<b>SERVICE</b> 		<b>6</b>
		X 85.102-96

MODEL } **238, 44, (234, 444), 154**  
MODÈLE } **244 RX, 36R**

RECOIL SPRING (STARTER), Part No. 501 63 02-01

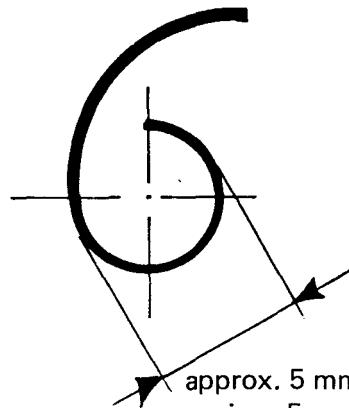
The centre attachment of the recoil spring has a tendency to slide from its position.

The attachment consists of a loop, which has to be adjusted (opened) according to the illustration. See below.

**BEFORE:**  
**AVANT:**

1/1 turn  
1/1 tour

**AFTER:**  
**APRÈS:**

approx. 5 mm, 3/4 turn  
environ 5 mm, 3/4 tour
